改善箇所説明図

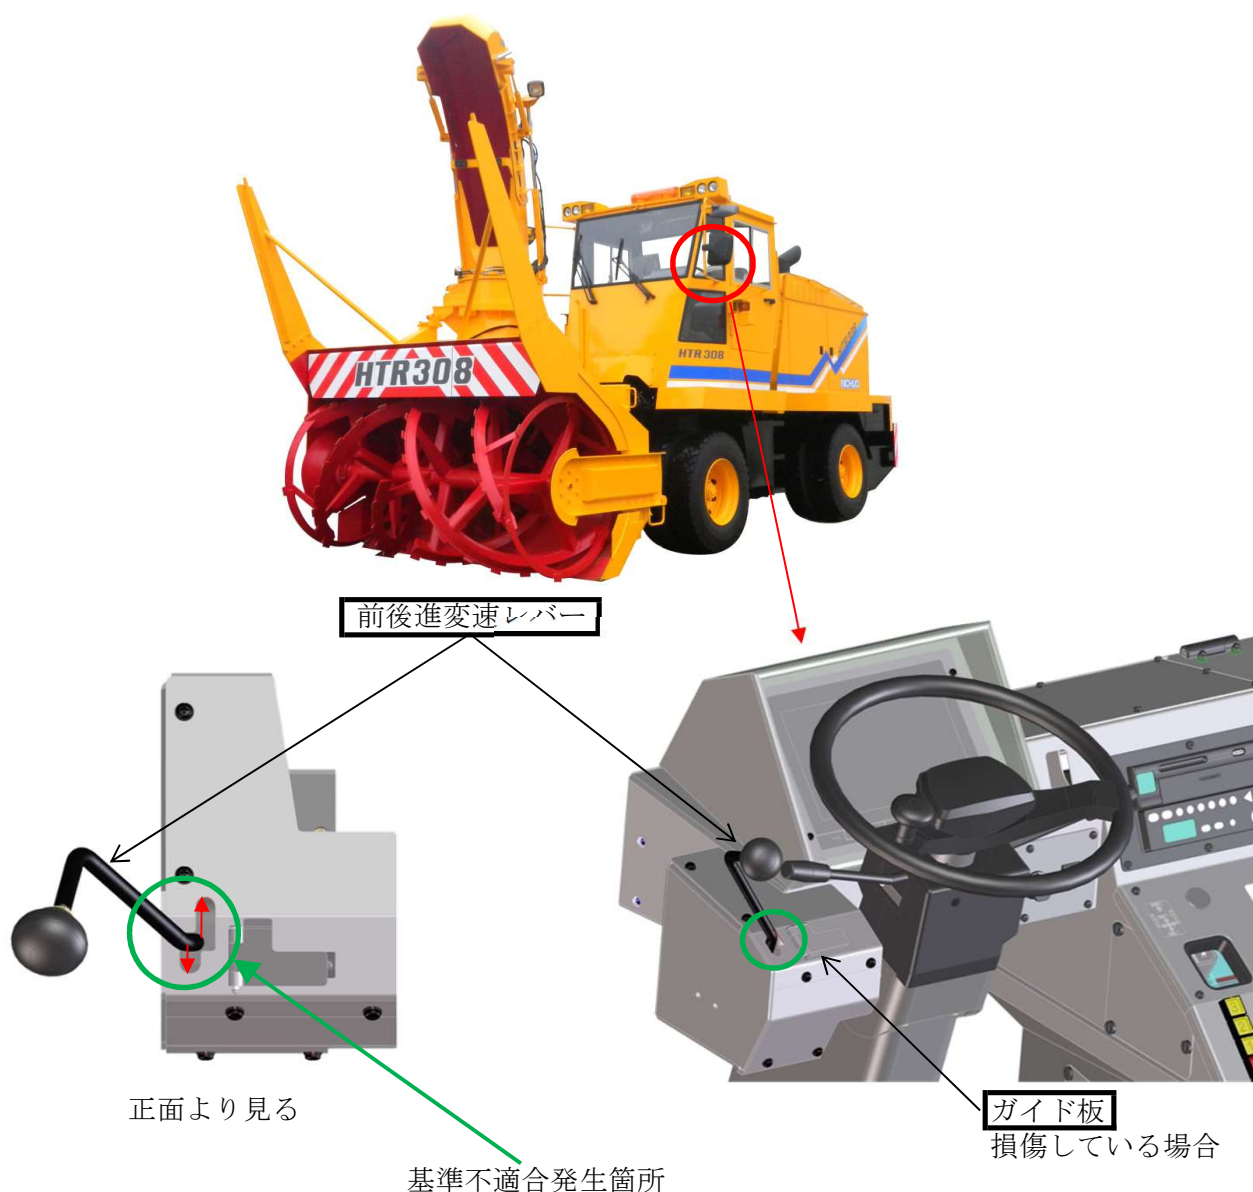
ロータリ除雪車の操縦装置において、前後進変速レバーの強度が不適切なため、そのまま使用を続けると、接触部が摩耗し、最悪の場合、前後進変速レバーが折損し、前後進操作が出来なくなるおそれがある。

全車両、前後進変速レバーを対策品に交換する。
なお、ガイド板を点検し、損傷している場合は新品に交換する。

識別：改善実施済車は、レバーガイド板に白ペイントを塗布する。
